**Stavebně technologický projekt –  
Obytný soubor Na Vackově – objekt F**

**1. Posouzení předané projektové  
dokumentace**

# 1 POSOUZENÍ ÚPLNOSTI A SPRÁVNOSTI PŘEDANÉ PROJEKTOVÉ DOKUMENTACE, JEJÍ DOPLNĚNÍ A OPRAVA

Obrázek 1.2 Chybějící kótování a popisky – výkres řezu B-B' AS5 – 22

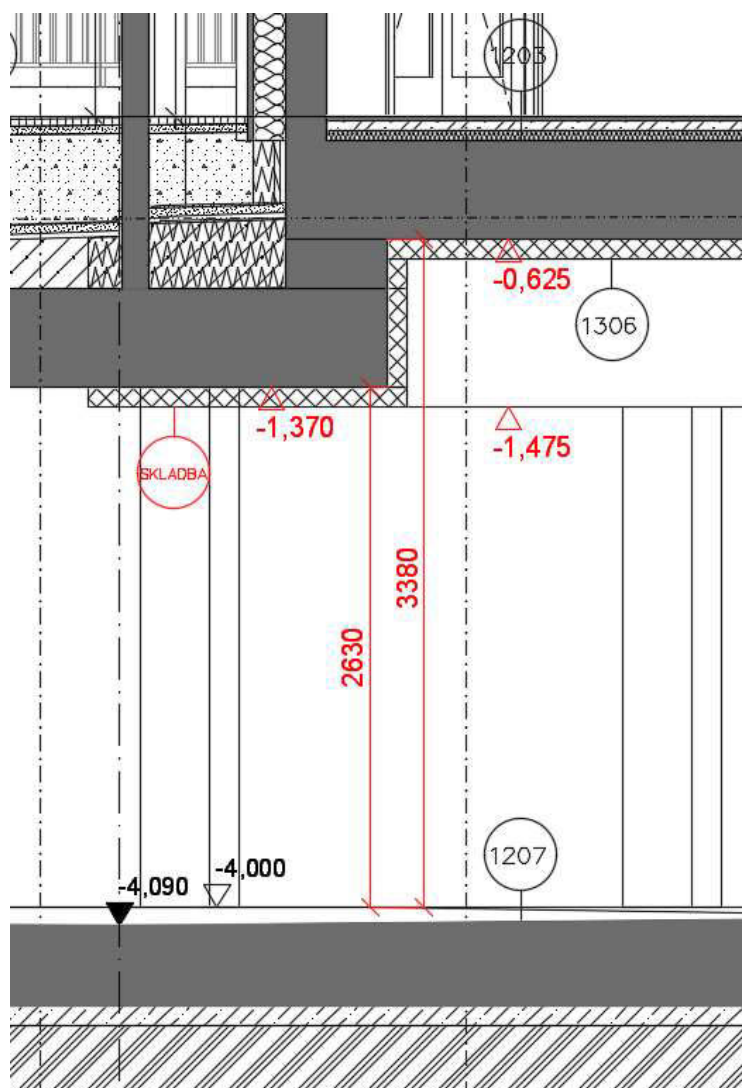
- Chybějící kótování:

- Světlá výška 2660 mm:

Zároveň je stanovena tloušťka betonové mazaniny, ve které je vedeno potrubí vytápění, na pouhých 50 mm, a tak by bylo technologicky velmi náročné dodržet danou tloušťku, což by mohlo vést k nedodržení minimální světlé výšky obytné místnosti, tedy 2600 mm<sup>1.1</sup>.

zjistíme, že celková odchylka konstrukční výšky hrubé stavby může být:  
 $+(7,5+20+12+4,5+4,5+10) / -(7,5+20+12+4,5+4,5+0) = +58,5 \text{ mm}/-48,5 \text{ mm}$ ,

Možným řešením je úprava konstrukční výšky již od statického návrhu, volba jiného konstrukčního řešení či odlišné skladby.

NÁZEV VÝKRESU:	<b>Řez C-C'</b>		
MĚŘÍTKO:	DATUM:	ČÍSLO VÝKRESU:	INDEX:
1:50	26.09.2014	AS5 - 23

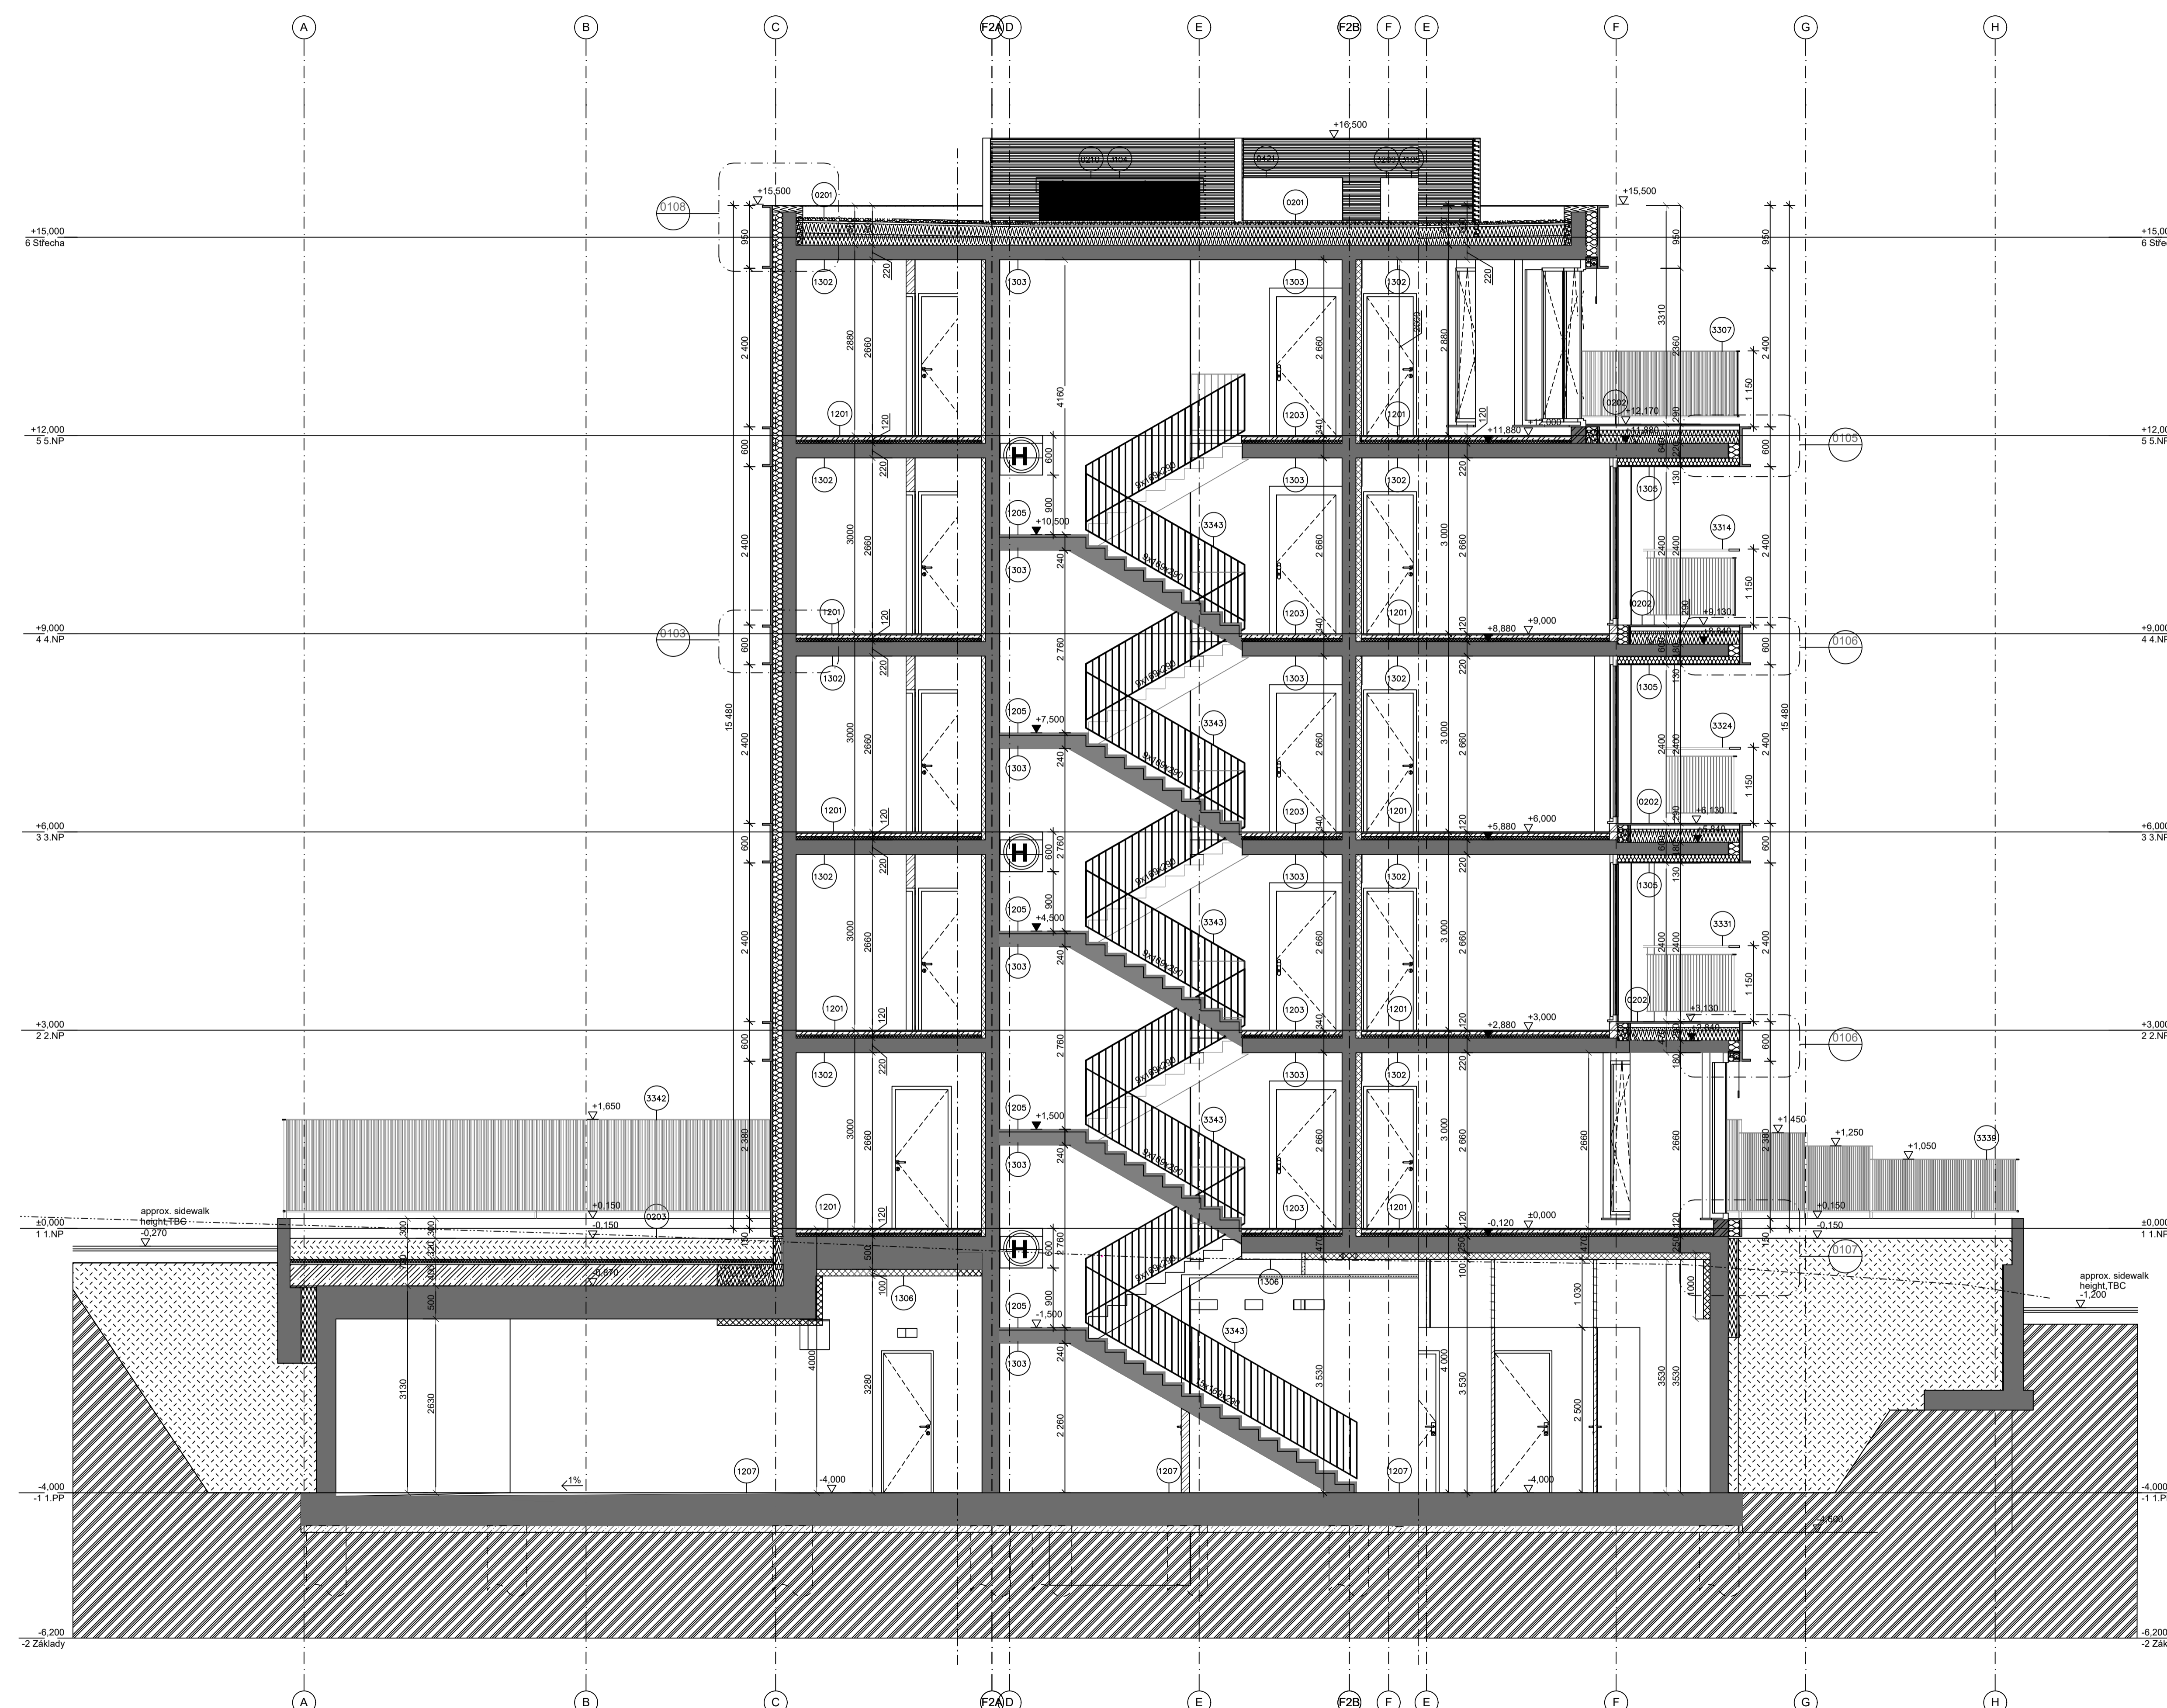
- Suterén je řešen jako „bílá vana“, avšak bez pojistné hydroizolace.  
S ohledem na dovolený průsak „bílé vany“ je toto řešení nevhodné pro suterén, kde budou umístěny sklepní kóje k uchování nejrůznějších předmětů, k jejichž zničení vlhkostí by nemělo dojít.  
Možným řešením je použití hydroizolací, ať už hydroizolačního nátěru nebo povlakové hydroizolace.
- Ve všech skladbách, které obsahují prané říční kamenivo, není počítáno s netkanou geotextilií, jakožto ochrannou vrstvou podkladu.
- Tloušťka betonové mazaniny je 50 mm, přičemž je počítáno s vedením rozvodů vytápění v podlaze, což by bylo technologicky velmi náročné dodržet.

Možným řešením je buď vedení rozvodů vytápění nad podlahou, nebo zvětšení tloušťky betonové mazaniny.
